ECE/TRANS/WP.29/GRE/2004/5/Rev.2*
19 janvier 2006

RÉVISION DE LA PROPOSITION DE PROJETS D'AMENDEMENT
AUX RÈGLEMENTS N^{OS} 48 ET 87

Communication de l'expert du Groupe de travail «Bruxelles 1952» (GTB)

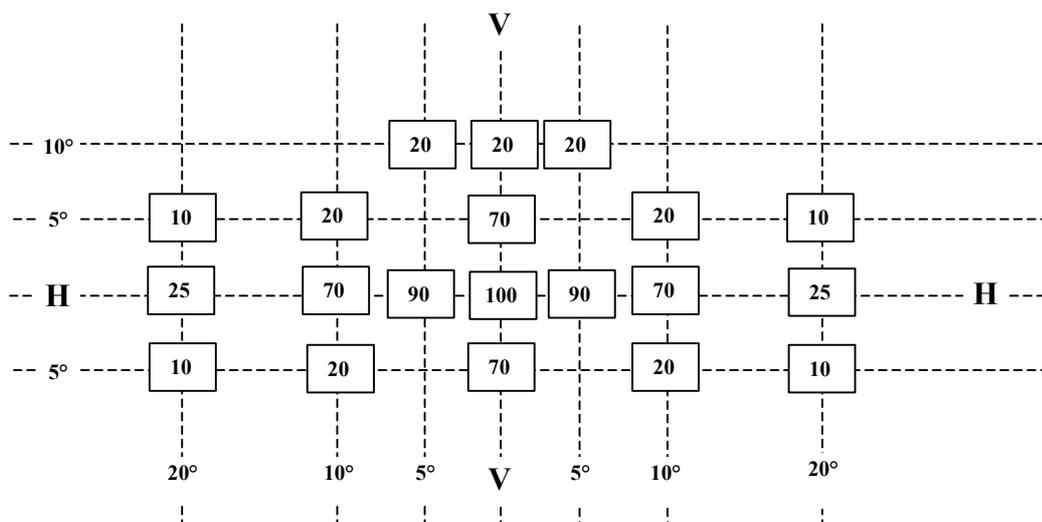
7.2 En dehors de l'axe de référence et à l'intérieur des champs angulaires définis dans le schéma de l'annexe 7 au présent Règlement, l'intensité de la lumière émise par chacun des feux:

7.3 En outre, sur tout le champ défini dans les schémas de l'annexe 7, l'intensité de la lumière émise doit être au moins égale à 1,0 cd.».

L'annexe 7 a été ajoutée pour définir les angles de la répartition lumineuse spatiale, conformément à d'autres règlements relatifs aux feux.

Annexe 3, paragraphe 5, modifier le tableau de la répartition normale de la lumière comme suit:

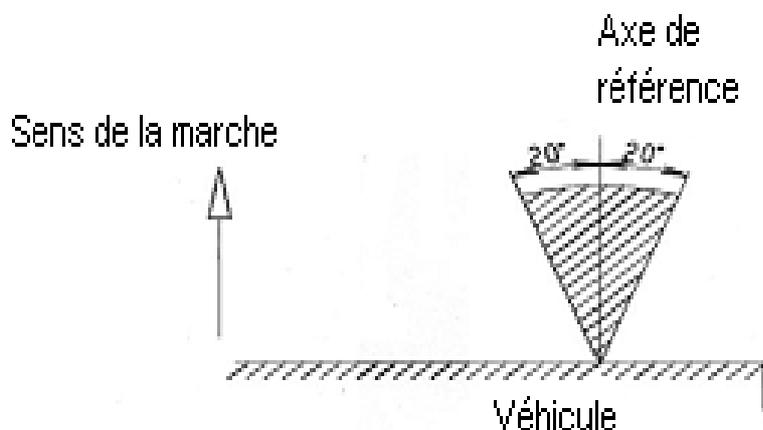
La distribution normale de la lumière indiquée à l'annexe 3 du Règlement n° 87 a été modifiée dans le sens d'une limitation des prescriptions à 5° d'inclinaison vers le bas. Un feu de circulation diurne est en effet conçu pour avertir à l'avance de la présence ou de l'approche d'un véhicule et il est peu probable que ledit véhicule soit vu depuis un angle de plus de 5° vers le bas.

D'après le tableau photométrique actuellement en vigueur, il faudrait que le faisceau éclaire jusqu'à 10° vers le bas, mais cela obligerait à dévier une partie du flux du champ utile.
